**CONCEPTO TÉCNICO No. CT - 4587**

<b>Localidad</b>	Rafael Uribe Uribe
<b>UPZ</b>	54 Marruecos
<b>Barrio</b>	Callejón de Santa Bárbara Sur Sectores I y II
<b>Dirección</b>	Dg 48K Bis (Cl 48M Sur) entre Tv 5N Bis Sur y Tv 5Q Sur
<b>Nombre del proyecto</b>	Vía peatonal
<b>Fecha de Visita</b>	21 de diciembre de 2006
<b>Área (Ha)</b>	0.03
<b>Solicitante</b>	Departamento Administrativo de Acción Comunal Distrital, D.A.A.C.D., Obras con Participación Ciudadana, O.P.C.
<b>Población beneficiada</b>	19 familias – 95 personas
<b>Tipo de Amenaza</b>	Remoción en Masa

Según información suministrada por funcionarios de DAACD, sobre la Dg 48K Bis (CI 48M Sur) entre Tv 5N Bis Sur y Tv 5Q Sur, se proyecta adecuar una vía peatonal, sobre un terreno de pendiente media a alta.

Figura No.1: Localización del Proyecto "Vía peatonal" en el Plano Normativo de Amenaza por Remoción en Masa del P.O.T.

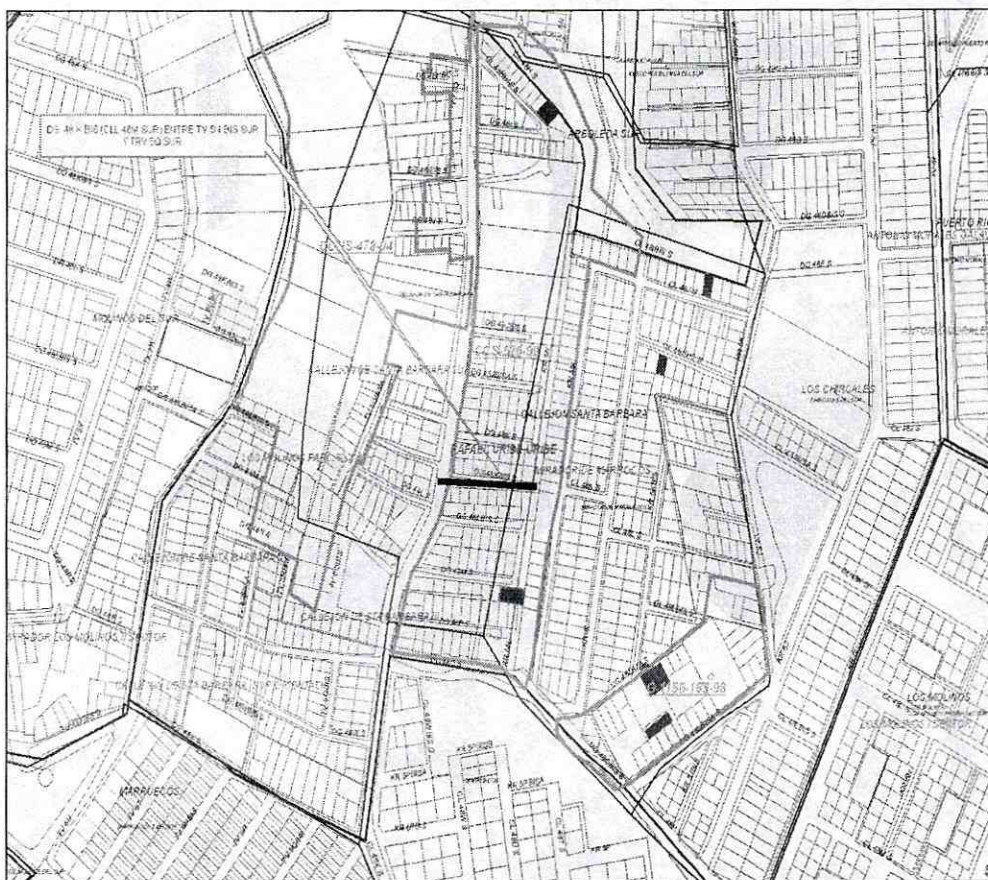
De acuerdo con el plano normativo No. 3 (Amenaza por remoción en masa) del Plan de Ordenamiento Territorial de Bogotá – POT (Decreto 190 de 2004, por el cual se compilan los decretos 619 de 2000 y 469 de 2003), el sector donde se localiza el proyecto "Vía peatonal", se encuentra en una zona de AMENAZA ALTA por procesos de remoción en masa (Figura No.1).

Fotografía No.1. Vista general de la vía peatonal ubicada en la Dg 48K Bis (CI 48M Sur) entre Tv 5N Bis Sur y Tv 5Q Sur.

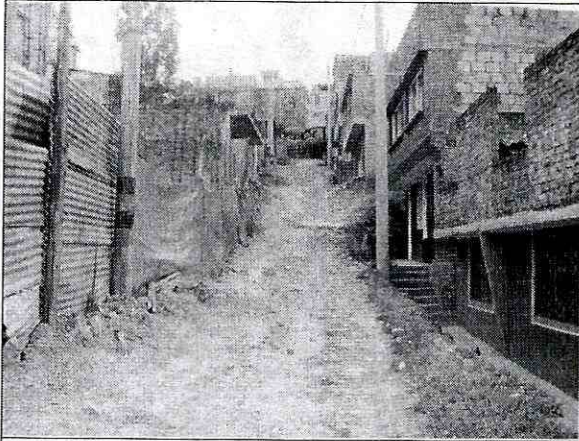
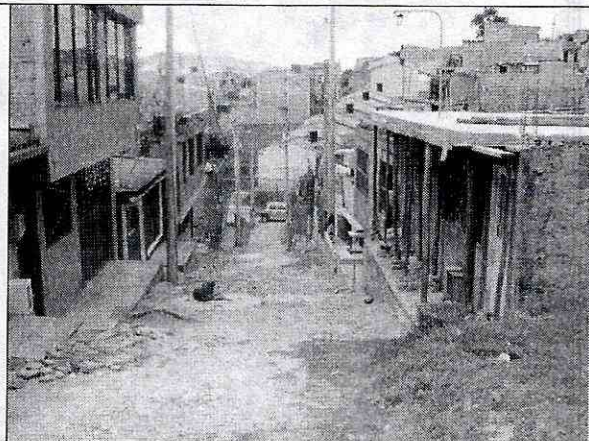
En los sitios donde se proyecta la adecuación del paso peatonal se encuentran rellenos de escombros de construcción en una pendiente media a alta. La zona se encuentra consolidada con viviendas de hasta dos (2) pisos, con servicios públicos de acueducto, alcantarillado, luz y teléfono (ver fotografías No. 1 y 2).

El sitio a intervenir cuenta con sistemas de alcantarillado de aguas lluvias y aguas negras, pero con un deficiente manejo de escorrentía superficial que podría afectar las viviendas ubicadas a ambos lados de la vía. Actualmente no se evidencian problemas de inestabilidad importantes que comprometan la obra a construir.

Se recomienda que la adecuación de la vía peatonal vayan acompañadas de obras de manejo de escorrentía superficial que garantice un adecuado sistema de captación y drenaje, de igual manera se recomienda evaluar la estabilidad de los rellenos y definir la pertinencia de su retiro o las medidas de contención y drenajes pertinentes.
